IMPUGNAÇÃO

REF.: PREGÃO ELETRÔNICO Nº 44/2020

OBJETO: AQUISIÇÃO DE CENTRAL DE VÁCUO CLÍNICO NA EXECUÇÃO DUPLEX, COM INSTALAÇÃO, PARA ATENDER AS NECESSIDADES DA SECRETARIA MUNICIPAL DE SAÚDE DE VÁRZEA GRANDE-MT.

Comparativo entre as bombas de vácuo disponíveis (Nacionais e Importadas)

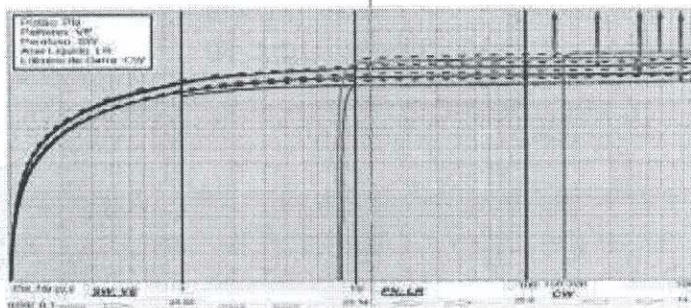
Rogamos a inserção de outros tipos de bombas com tecnologia que atendam ao solicitado. Citamos além das bombas de palhetas citadas, **inserir-se como aceitáveis também na licitação as bombas tipo parafuso, de melhor desempenho e maior durabilidade**, e também de alto desempenho energético e sem utilização de água, destacando as vantagens que essa Secretaria teria nesse fornecimento com essa inserção, maior competitividade e melhores produtos.

Acrescentamos ainda que toda bomba de vácuo disponível no mercado, seja ela de Palhetas, Pistão, Parafuso ou Lóbulos exceto a de Anel Líquido, refrigerada a água, são refrigeradas a ar, não existindo vantagens nas bombas requeridas no edital sobre as outras apresentadas.

Apresentamos comparativos entre as bombas de vácuo disponíveis no mercado (Nacionais e Importadas):

1. **ALTERAÇÃO DO EDITAL PARA QUE NÃO RESTRINJA OS TIPOS DE BOMBAS DE VÁCUO, PERMITINDO O FORNECIMENTO DE TODOS DE BOMBAS EXISTENTES NO MERCADO QUE APRESENTEM VANTAGENS OU EQUIVALÊNCIA AO SOLICITADO;**
